SOLICITUD ADICION Y/O PRORROGA

Fecha:	31 DE MARZO DE 2026			
Solicitante:	LUZ AIDA RODRIGUEZ ATEHORTÚA			
No. De contrato:	ODS05 -2026	**Proceso de contratación**	CO1.NTC.9976514	
Contratista:	Robinson Iral Cardenas			
Objeto del contrato:	Recuperación de la capacidad hidráulica de la quebrada La Brizuela para evitar taponamiento de las estructuras que componen el sistema de tratamiento de agua potable			
Valor inicial:	$26.263.575	**Inversión**		
		Funcionamiento		x
		Proyecto	2.1 Planeación Institucional	
		Rubro	02.2.3.2.01.01.001.03.08.02 Mejoramiento y adecuación al sistema de acueducto	
Plazo de ejecución inicial:	Tres (3) meses desde la suscripción del acta de inicio			
Fecha de inicio:	30-01-2026	**Fecha de terminación:**	30-04-2026	
Supervisor y/o interventor:	Luz Aida Rodríguez Atehortúa Técnica Operativa Acueducto y Alcantarillado			
Tipo de solicitud:	ADICION			
ADICIÓN	**Inversión**	x	**FUNCIONAMIENTO**	
	Proyecto	2.1 Planeación Institucional

ASUNTO: Avance orden de servicio 05 de 2026 y hallazgos aguas arriba.

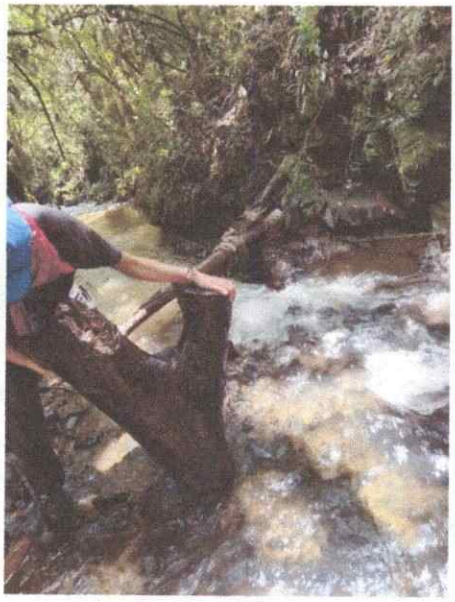
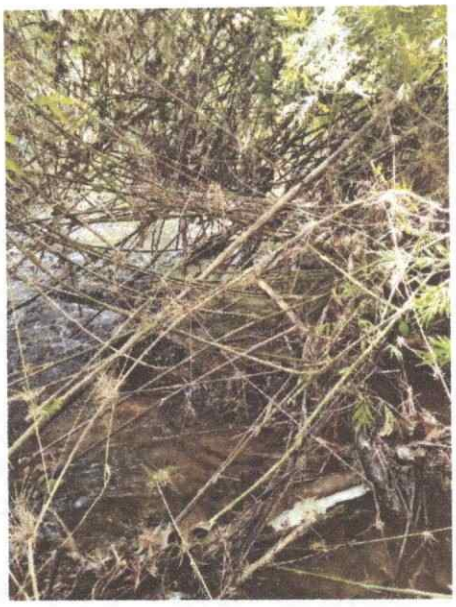
Por medio de la presente le informo que las actividades de Recuperación de la capacidad hidráulica de la microcuenca La Brizuela en un tramo de 800 metros a partir de la Bocatoma están por culminar. En esta nos hemos encontrado gran acumulación de árboles, troncos y algunas "tupias" que utilizan los bañistas:

Estas actividades de corte y apeo de árboles no estaba contemplada y aumenta los costos de la obras, pero por el riesgo de arrastre y de avenida torrencial con "empalizada" y posible taponamiento decidimos retirarlas dentro de la actividad.

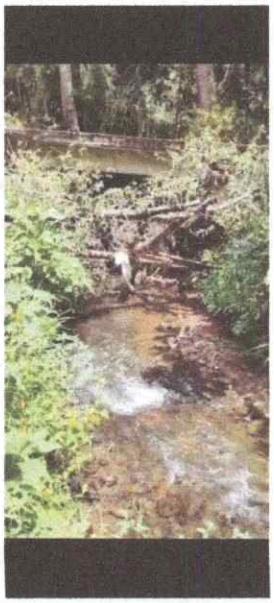
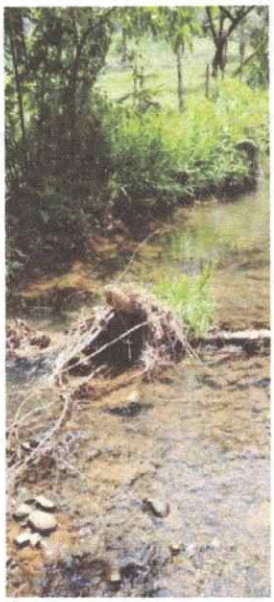
Ya acercándonos a los 800 metros de mantenimiento decidimos hacer un recorrido aguas arriba y encontramos más acumulación de troncos y árboles:

Estas fotos corresponden a un cruce cerca al sector Chamorros. 400 metros arriba del final de la obra.

Estas hacen parte del recorido de 800 a los 1200 metros.

A pesar del mantenimiento que se realiza todavía se tienen riesgo de arrastre aguas arriba. Por ello para realizar una obra adecuada solicitamos se revise la posibilidad de hacer un otrosi y poder realizar un tramo más amplio para una recuperación mas completa y disminuir el riesgo sobre la infraestructura o si no es posible informarnos para proceder a entregar informe de ejecución de la actividad.
